Modulo per la presentazione delle osservazioni per i piani/programmi/progetti sottoposti a procedimenti di valutazione ambientale di competenza statale

Oggetto: Codice procedura 10847 - Costruzione ed esercizio di un impianto di produzione di energia elettrica da fonte eolica "FIORA" di potenza nominale pari a 52,8 MW, da realizzarsi nel comune di Manciano (GR) e delle opere ed infrastrutture connesse

ALLEGATO n1 OSSERVAZIONI IMPIANTO EOLICO INDUSTRIALE “FIORA” COMPOSTO da n. 4 immagini e 4 pagine.

IMMAGINE n. 2 CUMULO IMPIANTI EOLICI nel BACINO VISIVO TERRITORIO di MANCIANO e di MONTALTO di CASTRO.

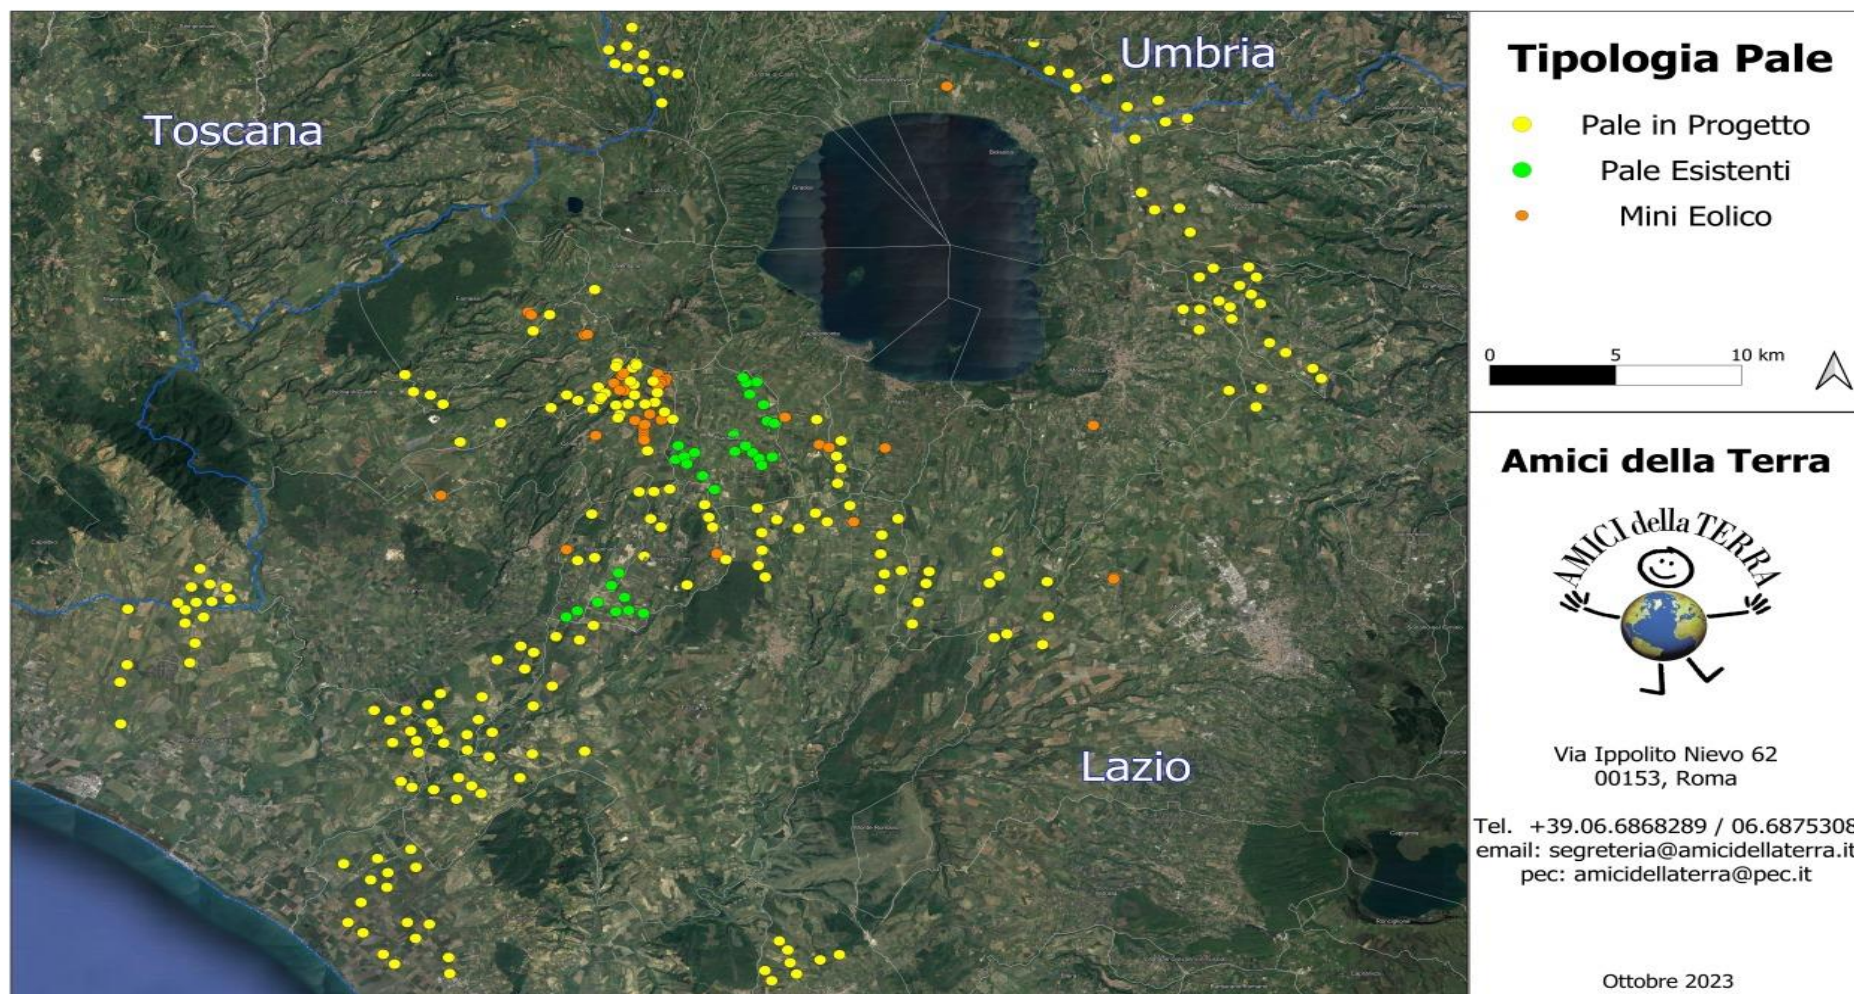
3) OSSERVAZIONE: CUMULO e SATURAZIONE IMPIANTI FER NELLA PROVINCIA di VITERBO, IN PARTICOLARE NEL COMUNE DI MONTALTO DI CASTRO E NELLA ZONA A CONFINO CON IL COMUNE di MANCIANO che SI TROVANO NELLO STESSO BACINO VISIVO.

La zona in cui in cui è stato progettato l'eolico Fiora è già occupata da diversi centinaia di ettari di impianti fotovoltaici già esistenti e in procedura VIA al Mase e alla Regione Lazio così come da diversi progetti di impianti eolici industriali (vedi Allegato Osservazioni immagini nn. 2,3 e 4. L'impianto eolico Fiora, pur trovandosi in Toscana ma nello stesso bacino visivo del territorio limitrofo laziale ed a poche centinaia di metri da una zona già estremamente satura del Lazio, andrebbe ad appesantire una situazione già **critica per la sostenibilità ambientale.**

IMMAGINE n. 3 MAPPA INTERVISIBILITA' IMPIANTI EOLICI (da aggiornare) esistenti e in procedura VIA al MASE e alla REGIONE LAZIO.

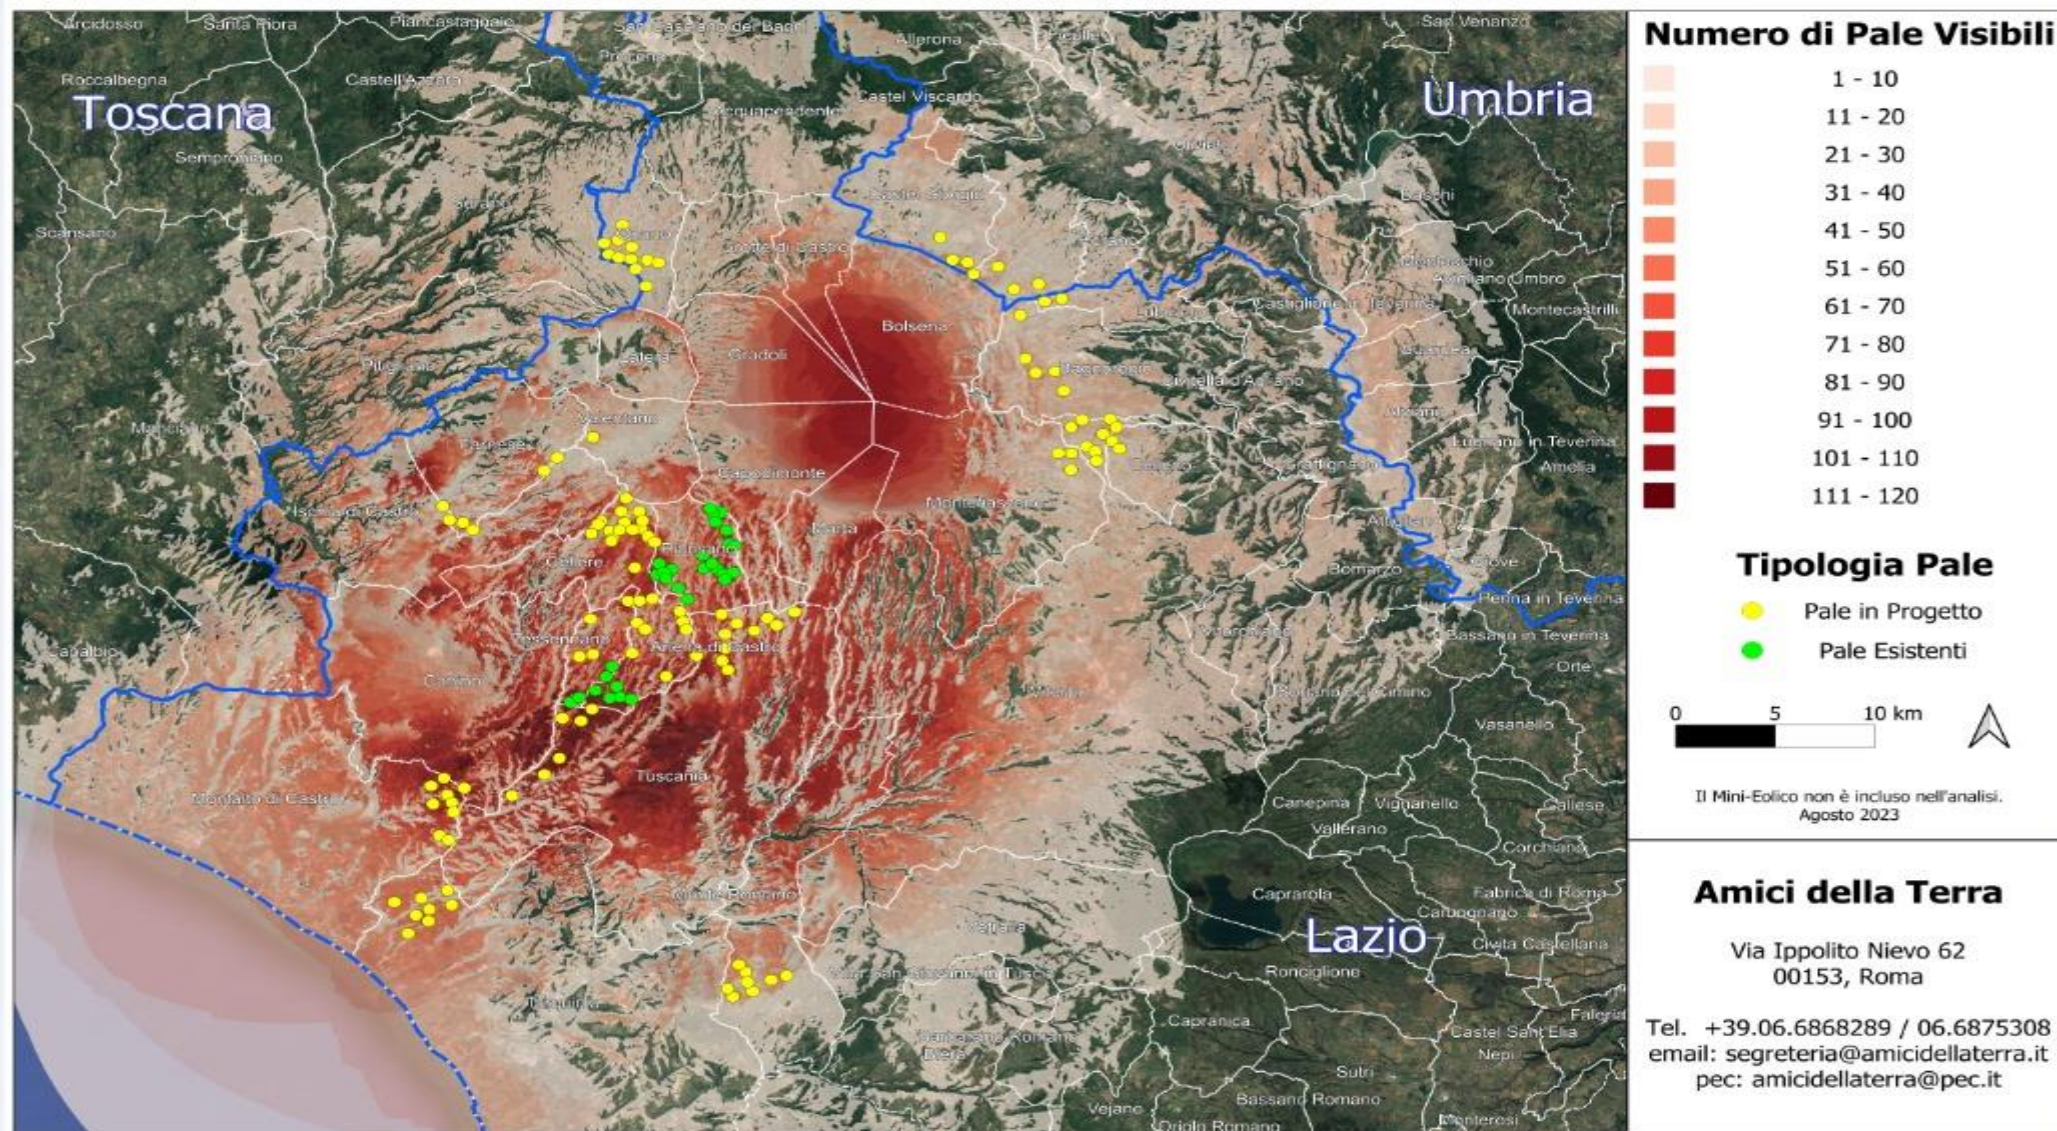
- ☐ Salute pubblica
☒ Beni culturali e paesaggio
☐ Monitoraggio ambientale
☒ Altro: **IMPATTO VISIVO, CUMULABILITA' degli IMPIANTI e NOTEVOLE INTERVISIBILITA'.**
